Raadsvergadering	: 5 juli 2012
Agendapunt	: 8
Nummer	: 48/2012
Onderwerp	: Vaststelling bestemmingsplan Sint Nicolaasga - Uitbreiding bedrij- venterrein Slotmolen
Portefeuillehouder	: J. Benedictus
Behandeld in commissie	: wonen en werken d.d. 19 juni 2012, agendapunt 5

Vaststelling bestemmingsplan Sint Nicolaasga - Uitbreiding bedrijventerrein Slotmolen inclusief aanpassing Welstandsnota Skarsterlân

Onderwerp:
Wateradvies voor uitbreiding bedrijventerrein Slotmolen te Sint Nicolaasga

Overzicht Watertoetslagen, oppervlaktewaterpeil en kunstwerken

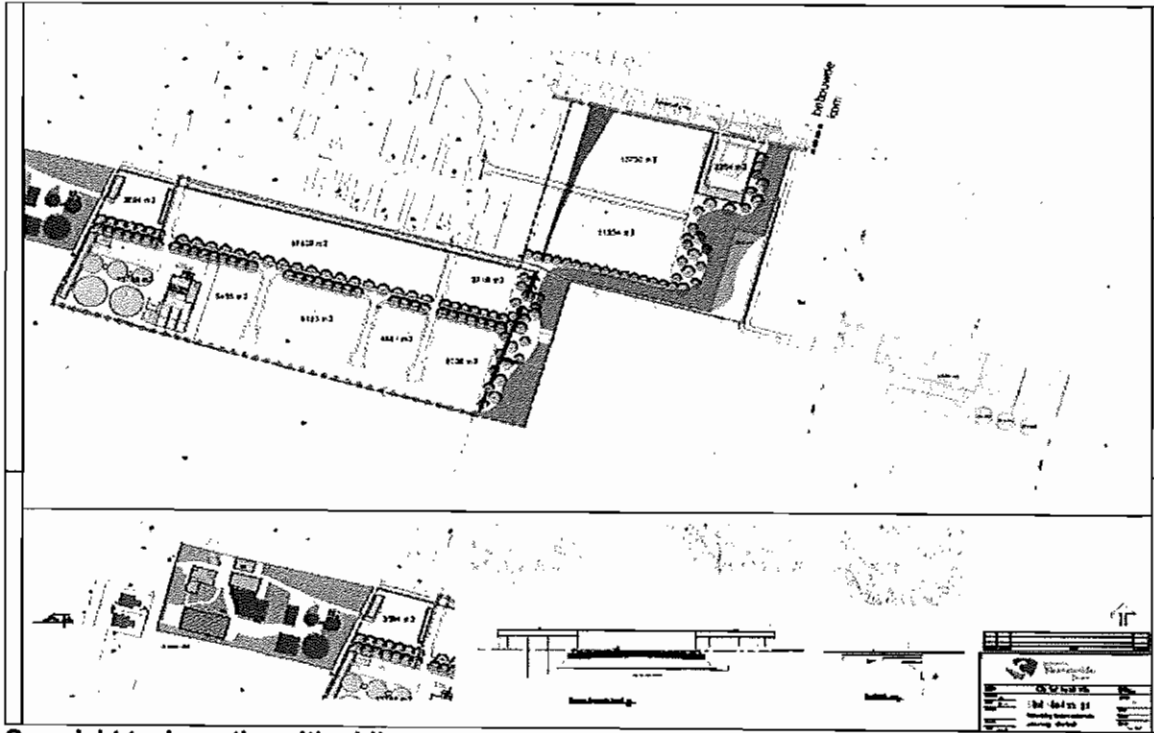
In het plangebied ligt een hoofdwatergang van Wetterskip Fryslân. De hoofdwatergangen hebben een belangrijke aan-, af- en doorvoer functie. Voor het onderhoud van deze watergangen is aan beide zijden een obstakelvrije zone van 5 meter vanaf de oever noodzakelijk. In dit gebied mag niet worden gebouwd. Voor dit plan dient u de overdracht van het eigendom af te stemmen met Cluster Eigendomsbeheer van Wetterskip Fryslân (bereikbaar via telefoonnummer 058 – 292 22 22).

Er dient rekening te worden gehouden met aanwezige (peilregulerende) kunstwerken in het plan. De functie en beheer en onderhoud van de (peilregulerende) kunstwerken moet gewaarborgd zijn. Voor meer informatie over eventuele aanpassingen aan (peilregulerende) kunstwerken i.v.m. de aanleg van het plan vindt u onder *Waterwet* in deze brief.
